监 理 通 知 单

工程名称：云南省双柏县 50MW 户用分布式光伏发电项目

编号：JLTZD-YNSB-001

事由： 关于施工现场施工质量的问题

垫片生锈

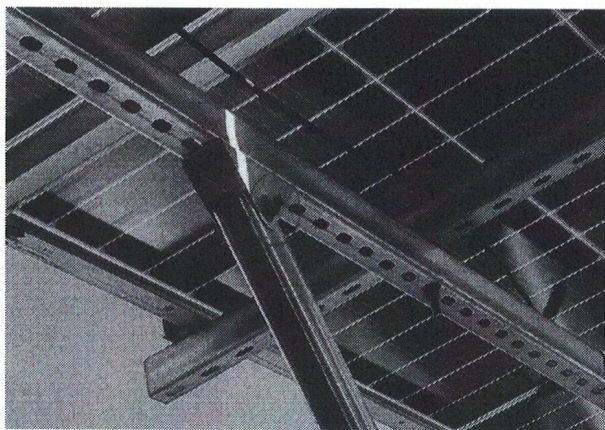
- 1、中山村村委房顶支架各别螺丝生锈，螺丝未紧固；
- 2、支架斜拉撑有对接现象；
- 3、光伏电缆敷设凌乱关键部位未绑扎固定；
- 4、各别电缆裸漏位置未穿管；
- 5、组件与组件组件与支架未做接地；
- 6、逆变器箱体接地线及接地引下线不满足图纸设计要求；
